島根原子力発電所保安規定審査資料	
資料番号	T S - 8 7 (改 0 7)
提出年月日	2 0 2 4 年 1 月 2 5 日

島根原子力発電所 2号炉

原子力安全文化の育成および
維持活動体制の見直しについて

2 0 2 4 年 1 月
中国電力株式会社

第5図 原子力安全文化の育成および維持活動体制見直し前後の仕組みの比較

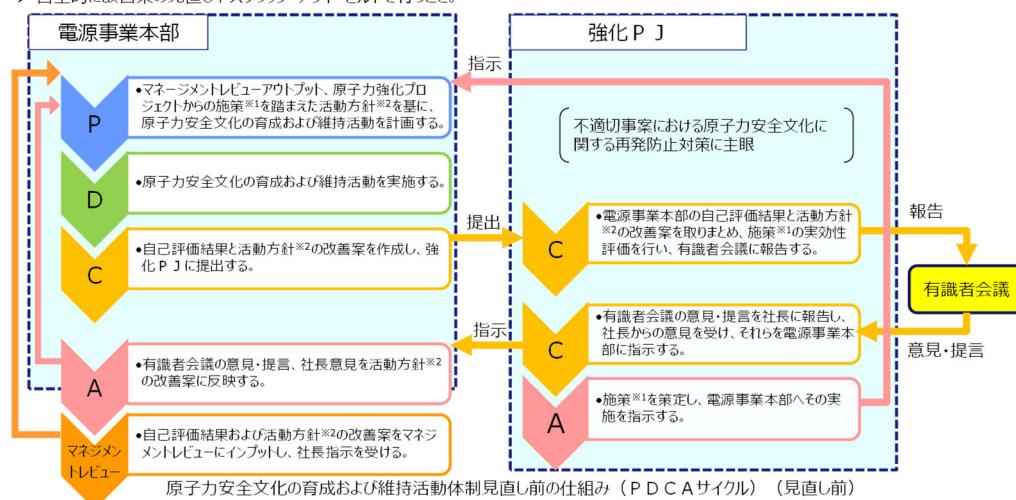
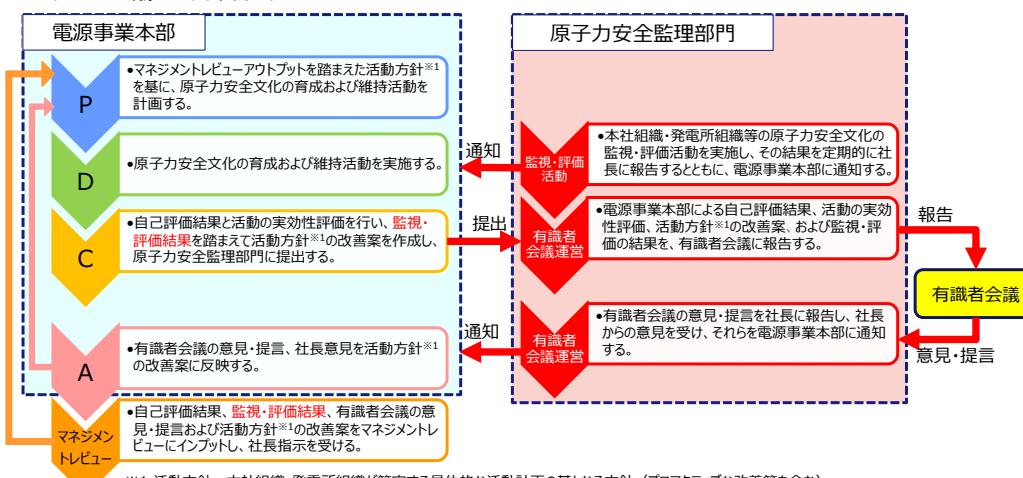
【現在の取組みの懸念】 改善策の大半が施策※1に固定化され、現場実態に適応できていない懸念がある。

- 強化PJは、原子力の専門知識を有しておらず、顕在化した不適切事案における再発防止対策を主眼に置いているため、未然防止を含む将来を見据えた視点に弱みがあり、新たな改善策を策定できない。

【今後の取組みに期待される事項】

- 一貫したPDCAを回し、現場実態や状況変化を的確に捉え、潜在的な問題を分析・把握することで、プロアクティブ（能動的、先取り）な改善策を策定し、実施すること。
- 自主的に改善策の見直しやスクラップ・アンド・ビルトを行うこと。

- 強化PJを廃止し、原子力安全文化の育成および維持活動を電源事業本部に集約して、電源事業本部が原子力安全文化全般にわたる活動に一貫性を保ちながら自主的に活動に取り組む。
- 原子力安全監理部門は、電源事業本部とコミュニケーションを密に取りながら独立した立場で監視・評価活動を行うとともに、有識者会議の運営業務を行う。

第6図 原子力安全管理部門の概略

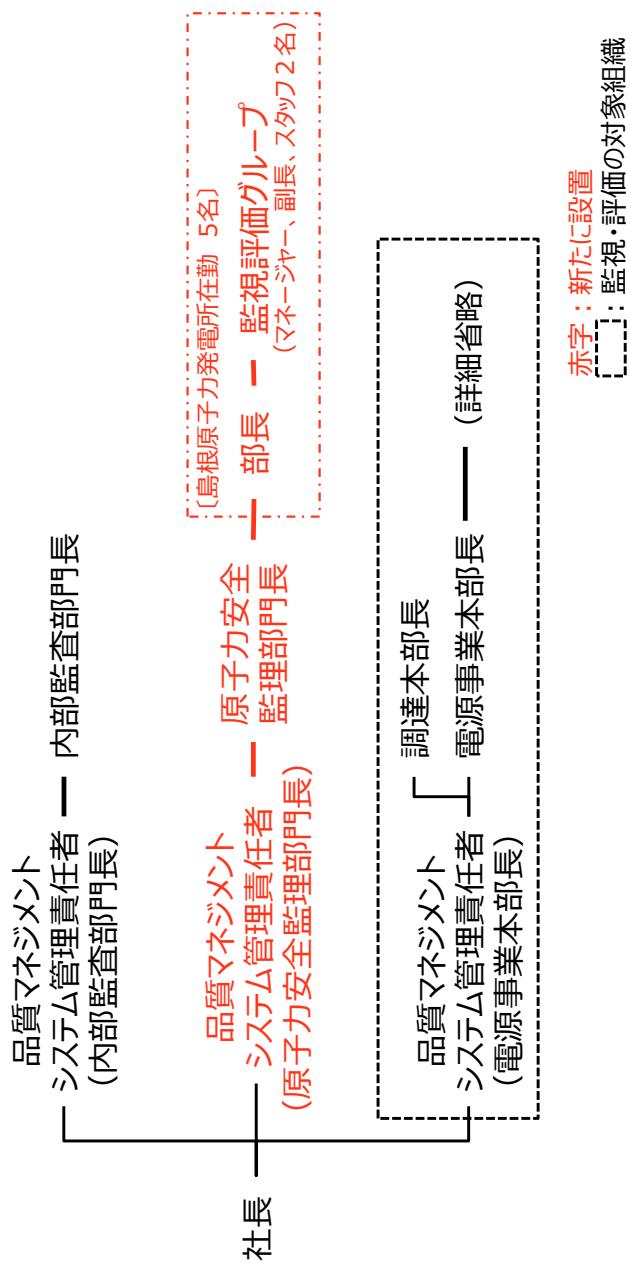
電源事業本部から独立した社長直属の組織として「原子力安全監理部門」を新たに設置し、保安に関する組織として保安規定に定め、保安規定第4条の保安に関する組織を対象に原子力安全文化の監視・評価活動を行い、社長がトップマネジメントとして直接関与する体制とする。
